REPÚBLICA DE PANAMÁ
MINISTERIO DE AMBIENTE

RESOLUCIÓN DEIA-IA-0001 - 2024
De 4 de ENERO de 2024

Por la cual se resuelve la solicitud de evaluación del Estudio de Impacto Ambiental (EsIA), Categoría II, correspondiente al proyecto: **RESTAURACIÓN Y ADECUACIÓN DE ÁREAS – CANTERA GONZALILLO**, cuyo promotor es la sociedad **LATINOAMERICANA DE BIENES RAÍCES, S.A.**

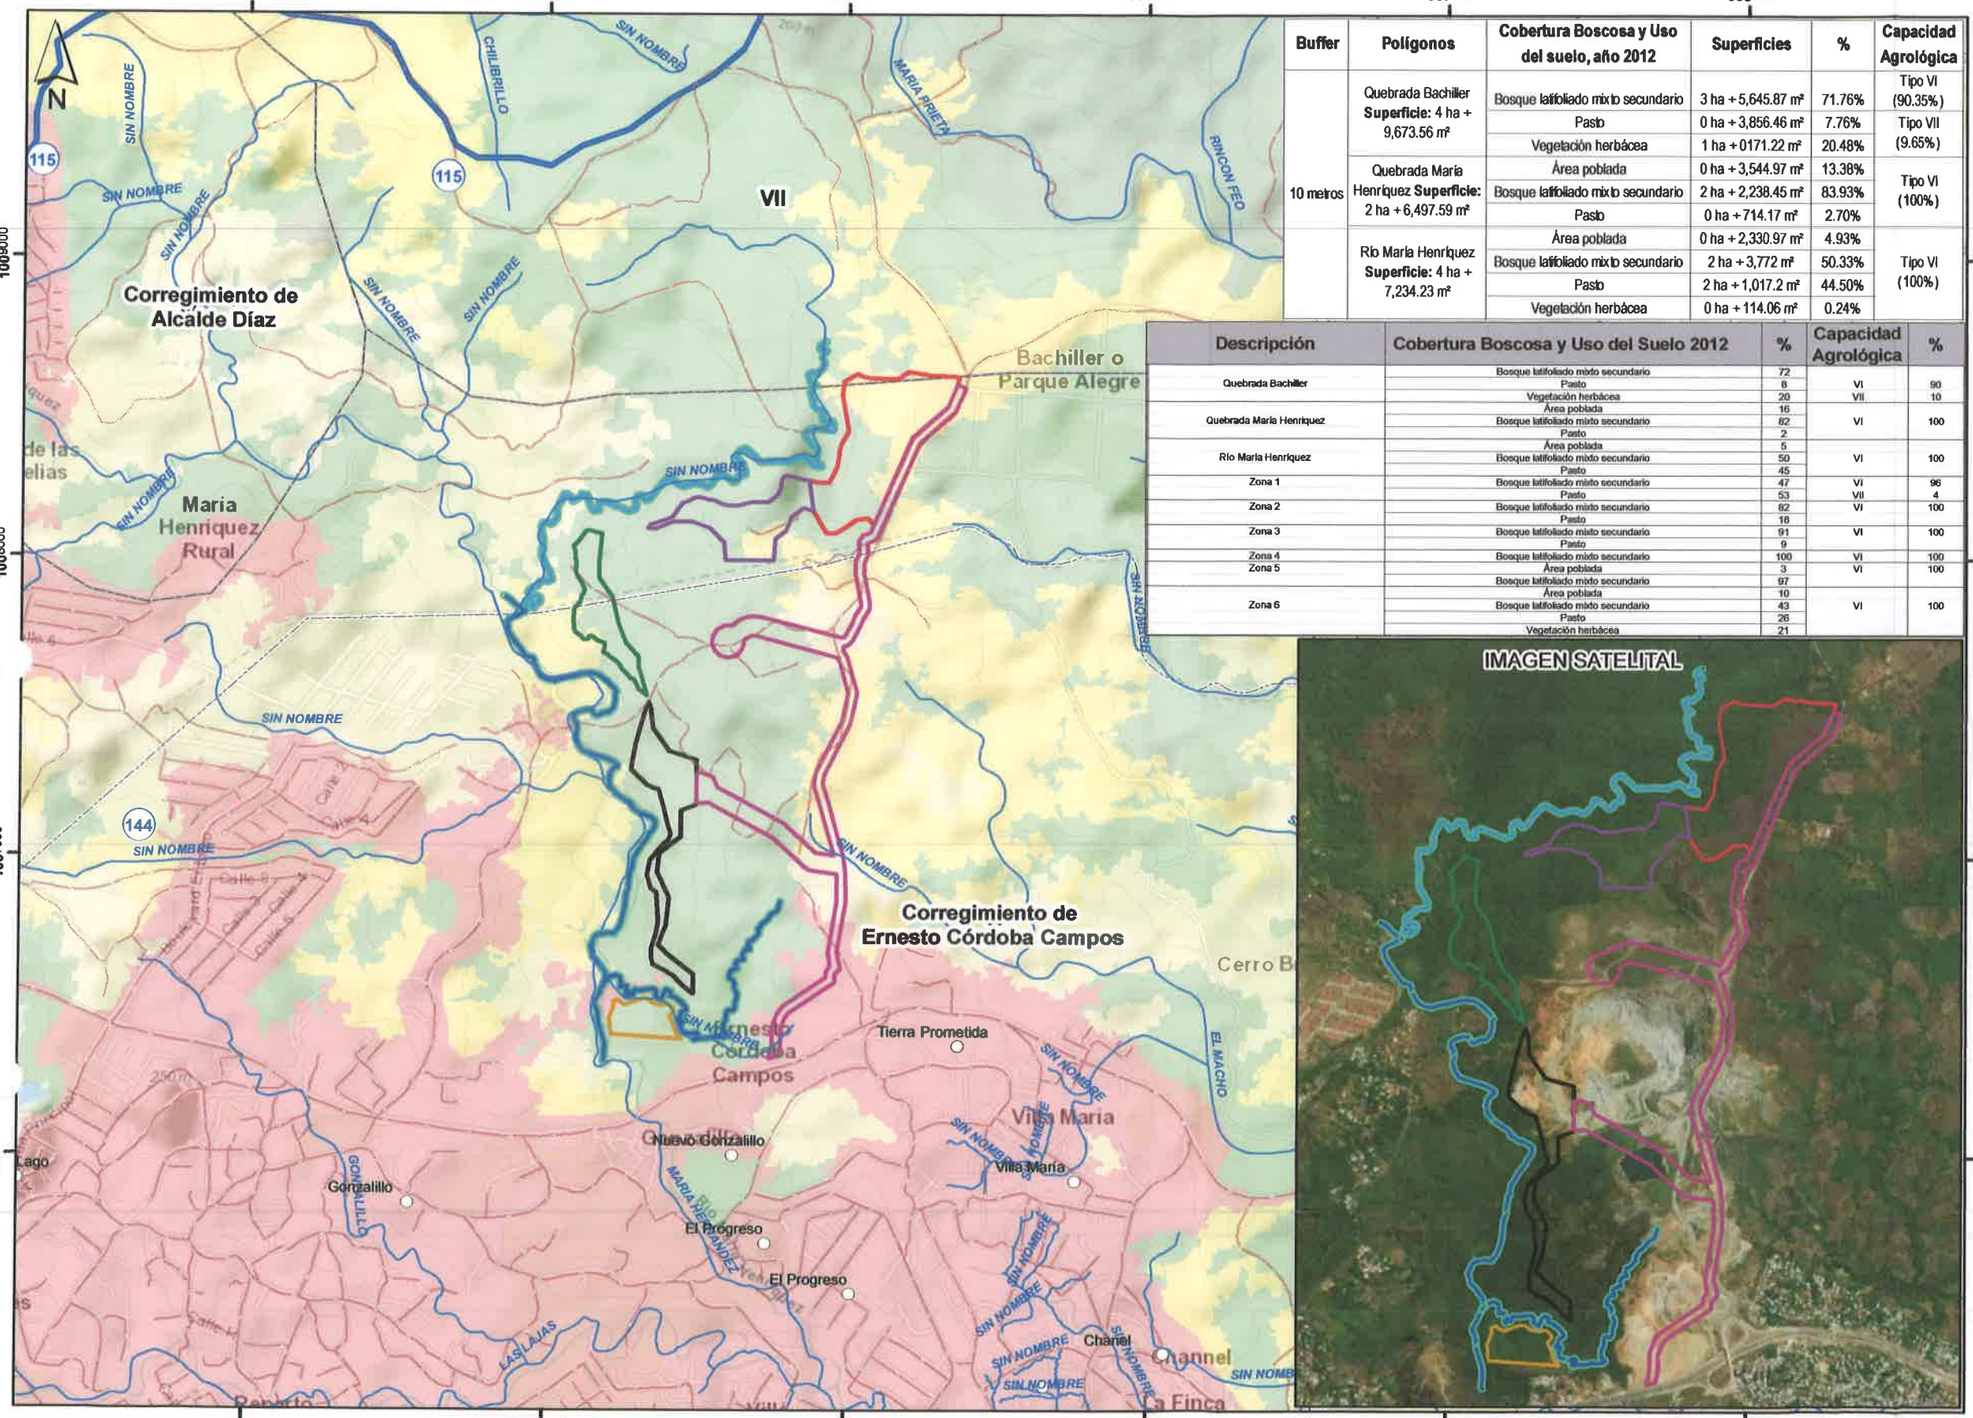
En atención al memorando **DEEIA-0613-1809-2023**, seguimiento del memorando DEEIA-0566-2808-2023, donde se solicita generar una cartografía que permita determinar la servidumbre de: Quebrada Bachiller, Quebrada María Henríquez, Río María Henríquez, adicionando los 10 metros a cada lado de las fuentes hídricas; correspondiente al Estudio de Impacto Ambiental, categoría II, denominado "**RESTAURACIÓN Y ADECUACIÓN DE ÁREAS – CANTERAS GONZALILLO**", le informamos que con los datos proporcionados se determinó lo siguiente:

Variables	Descripción
Buffer de 10 metros a cada lado de las fuentes hídricas mencionadas	10 metros
Quebrada Bachiller	4 ha + 9,673.56 m²
Quebrada María Henríquez	2 ha + 6,497.59 m²
Río María Henríquez	4 ha + 7,234.23 m²
Cobertura boscosa y uso del Suelo, año 2012	Área poblada
	Bosque latifoliado mixto secundario
	Pasto
	Vegetación herbácea
División Política Administrativa	Provincia: Panamá
	Distrito: Panamá
	Corregimientos: Ernesto Córdoba Campos, Alcalde Díaz
Cuenca Hidrográfica	No. 144, río Juan Díaz y entre río Juan Díaz y Pacora
Capacidad Agrológica de los Suelos	Tipos: VI, VII
Sistema Nacional de Áreas Protegidas (SINAP)	Fuera de los límites de áreas protegidas

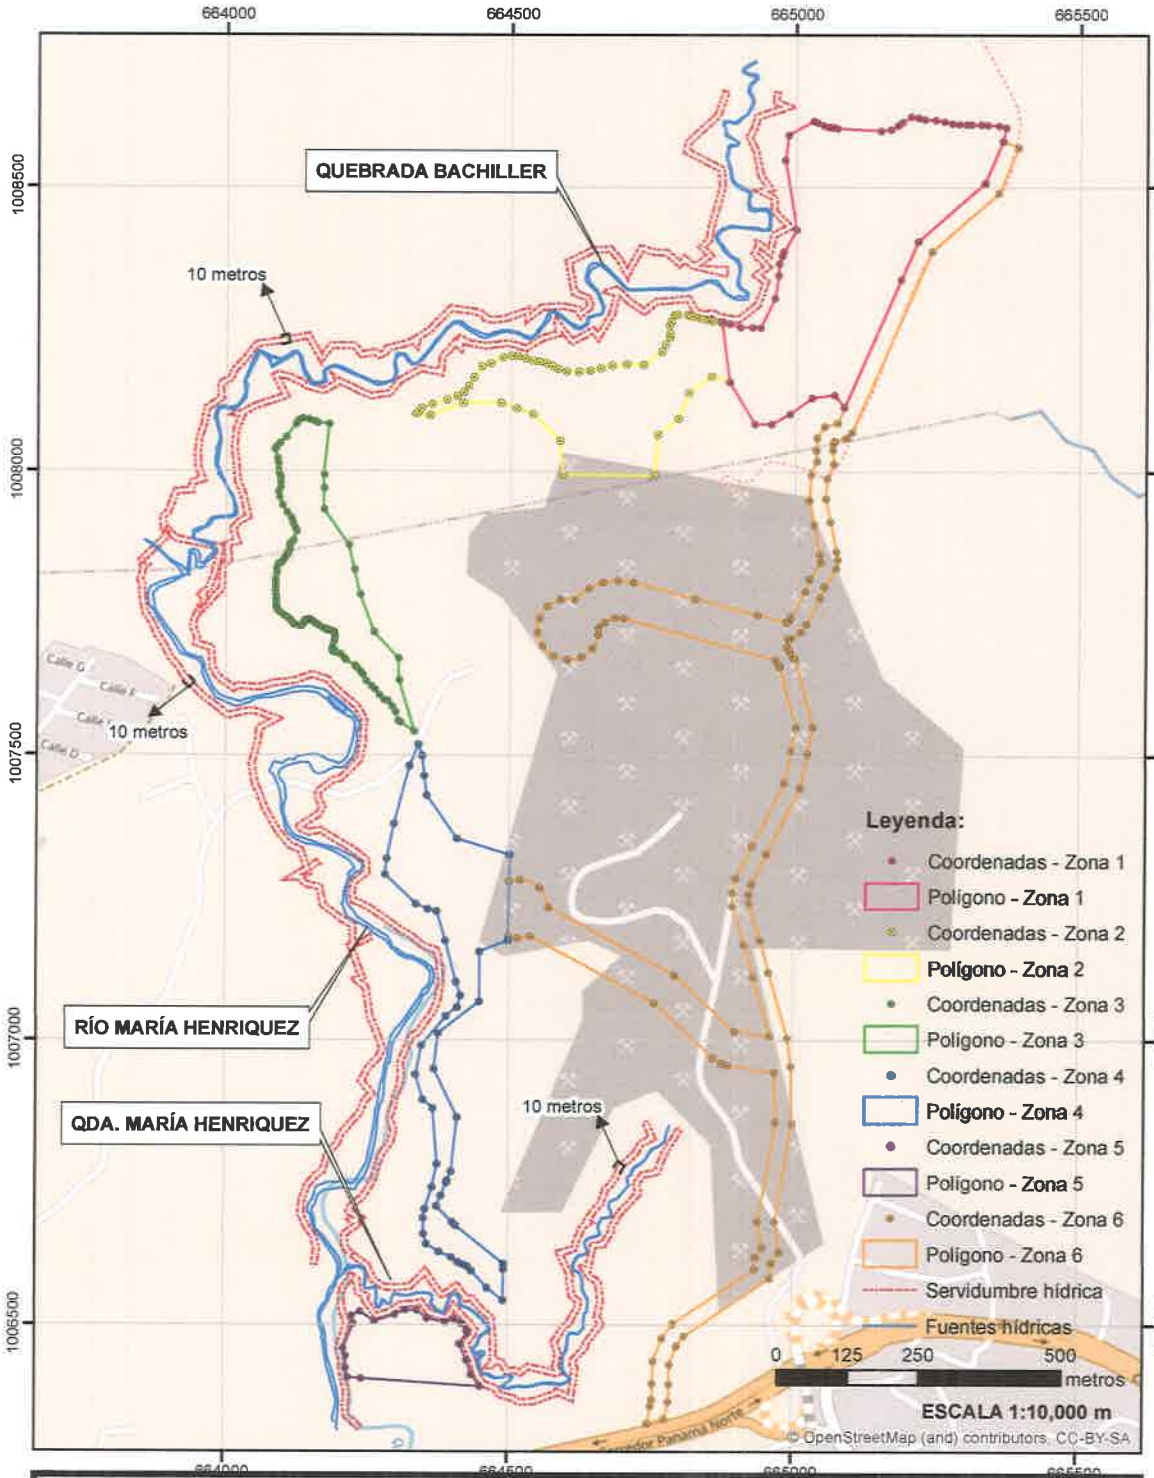
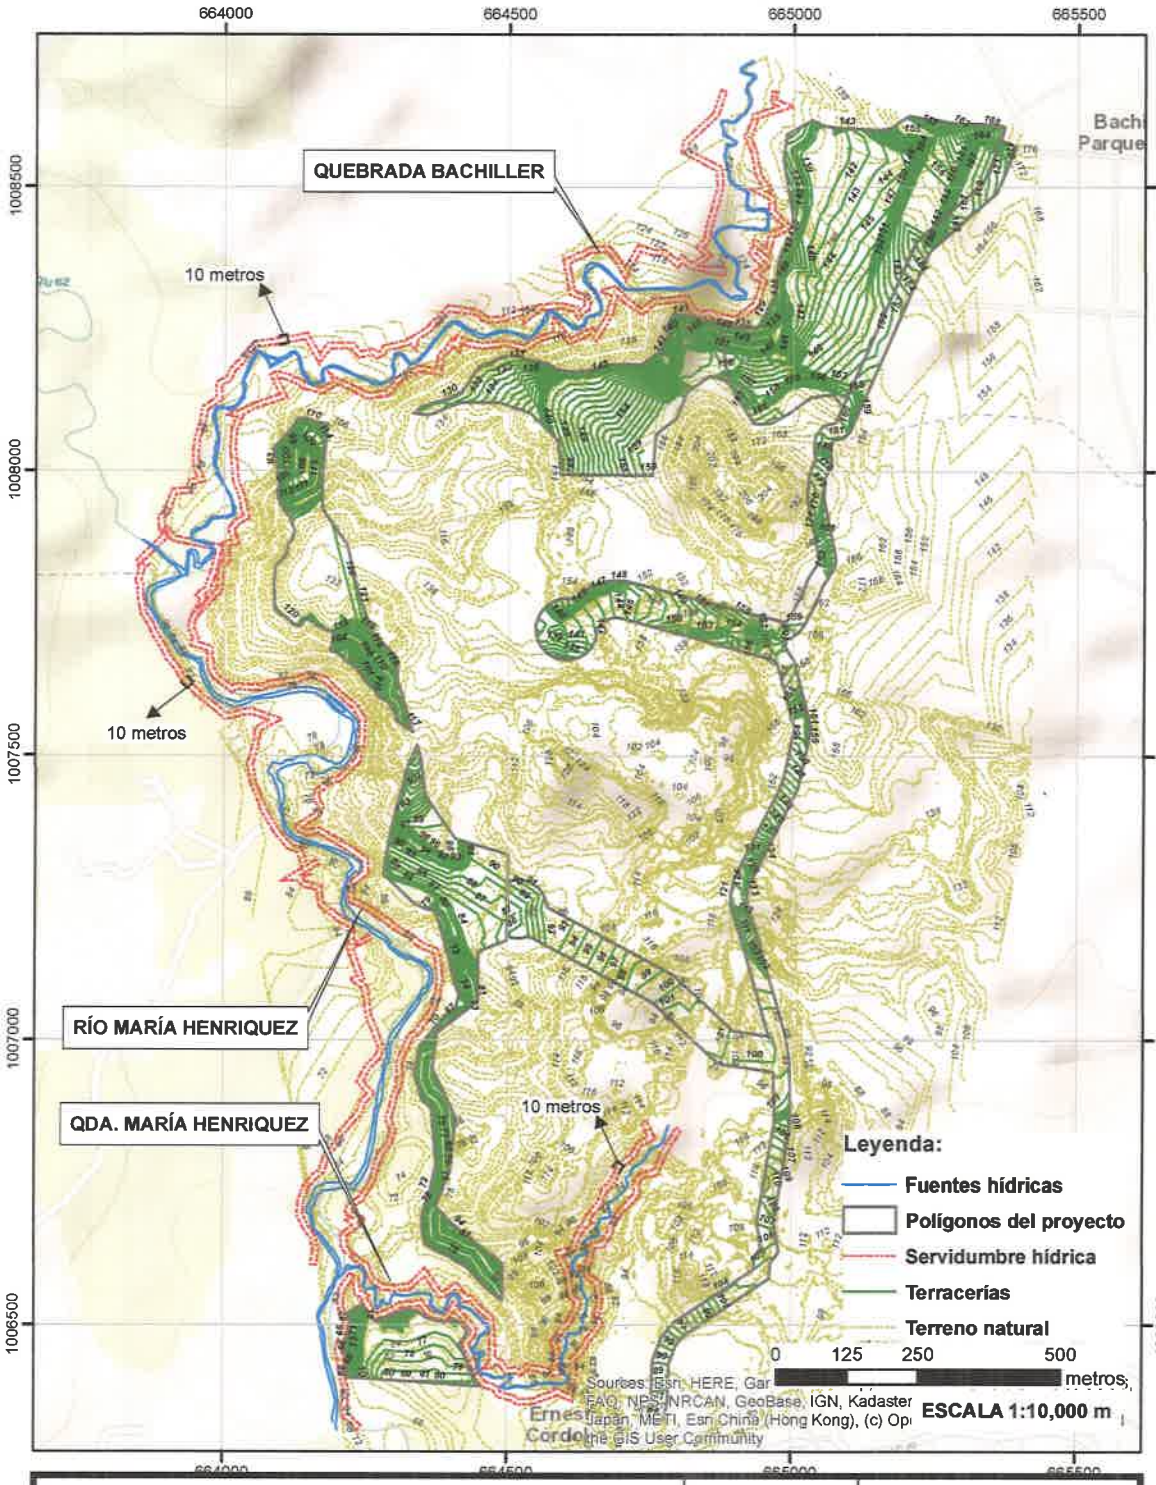
- **Al subpunto (b),** donde se solicitaba presentar planos o mapas ilustrativos que describan las planicies de inundación de las fuentes hídricas existentes en el área de influencia del proyecto, tomando como escenarios de estudio las condiciones naturales (sin proyecto) y las modificaciones de la terracería (con proyecto). Al respecto, el promotor aportó los planos de planicie de inundación de las fuentes hídricas existentes en el área de influencia directa, tomando en cuenta las condiciones naturales (sin proyecto) y las modificaciones de la terracería (con proyecto) (ver fojas 188 a la 275 del expediente administrativo)

En el anexo 2 de este documento se comparte estudio hidrológico – hidráulico Río María Henríquez, Quebrada María Henríquez y Quebrada Bachiller firmado por profesional idóneo, desarrollado durante el proceso de tramitación de esquema de ordenamiento territorial (EOT) Altos de Gonzalillo, el proyecto **"***Restauración y Adecuación de Áreas – Cantera Gonzalillo***"** se ubica dentro de esa área.
